弊社製品「パワーゲート」をご使用の皆様へ

## お詫びと無償点検・修理のお知らせ

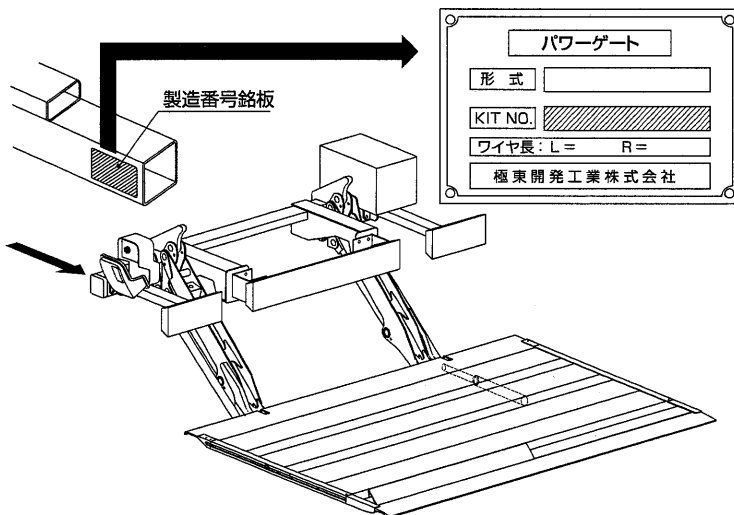
さて、この度弊社製品であります「パワーゲート」の「GII1000」「GII700」「GIII1000」の、平成13年2月から平成16年3月の間に製作した製品におきまして、テールゲート昇降用リンクを連結しているチルトブラケットボス部の溶接強度不足が判明致しました。現状のままの状態ですり返し使用した場合、ごく稀にはありますが破損する事態が想定されますので、国土交通省に改善対策の届出を致しました。

つきましては、下記の形式・製作期間に該当する製品をご使用いただいておりますお客様には、弊社にて無償点検・修理を実施させていただきたく、誠にお手数とは存じますが下記の弊社お問い合わせ窓口までお申し付け下さいますよう、謹んでお願い申し上げます。
